# Fv 356 Raschebakken- Linaaesgate

Forslag til endring etter enklere prosess av reguleringsplan Porsgrunn sentrum sør,  
Plan-ID 383 i Porsgrunn kommune, jfr. Plan- og bygningsloven §12-14

## Forenklet planbeskrivelse

Dato: 3. februar 2020

### *Forslag til kjøremønster i ny plan*

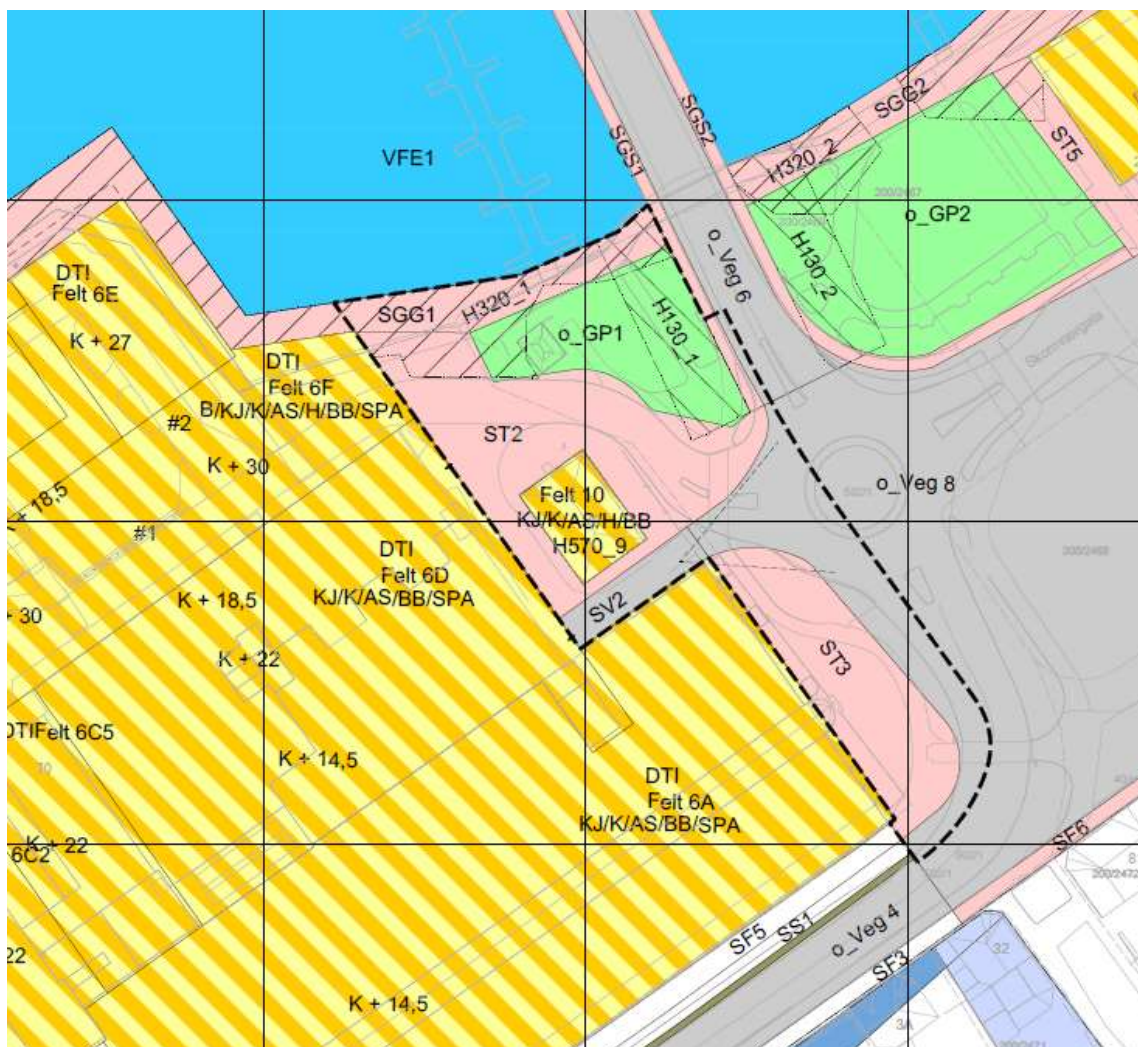
Selve Franklintorget vil utformes som en stor rundkjøring, der fylkesvegen føres rundt torget med kun én kjøreretning. Rundkjøringen vil være 4-armet, og bli firkantet med selve torget i midten.

For at en slik løsning skal fungere og være trafiksikker bør adkomsten til Down Town flyttes til utenfor «rundkjøringen». Da vil den komme litt nærmere brua. Torgarealet foran Down Town utvides tilsvarende. Det legges opp til en kryssing for fotgjengere i adkomsten for de som ferdes mellom fortauet på brua og gangvegen foran Down Town og til torget. Adkomsten kobles inn på eksisterende veg omtrent der trafoen står.

Eks. plan med omriss av område for planendring

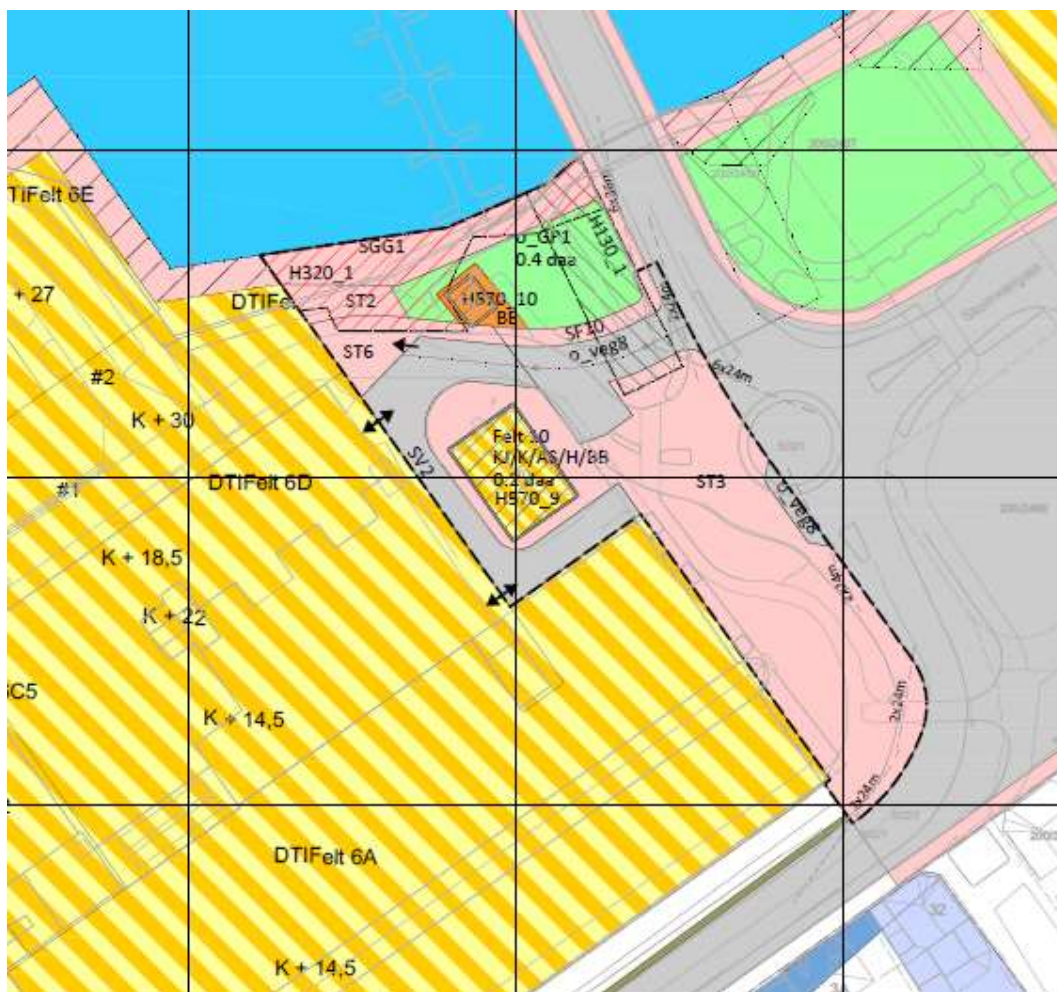
Noe av arealet regulert til Park berøres og foreslås endret til veg og fortau ved justering av adkomsten. Torgareal ST3 i gammel plan utvides, og torgareal ST2 blir mindre. Det foreslås også satt av plass til 2 parkeringsplasser for bevegelsehemmede i forbindelse med adkomsten. Areal rundt eksisterende trafo var ikke vist med eget formål i gammel plan, dette vises nå med formål Energianlegg. Det vises et areal som kan brukes som fortau langs adkomstens nordside. Torgareal ST6 vil også fungere som kjøreadkomst inn til eksisterende utendørs parkeringsplass. For å begrense trafikkstrømmen i adkomsten og ut på fylkesvegen foreslås det at torgareal ST6 ikke kan benyttes til utkjøring fra utendørs parkeringsplass og ut på fylkesvegen. Da må annen adkomst sør for Down Town benyttes.
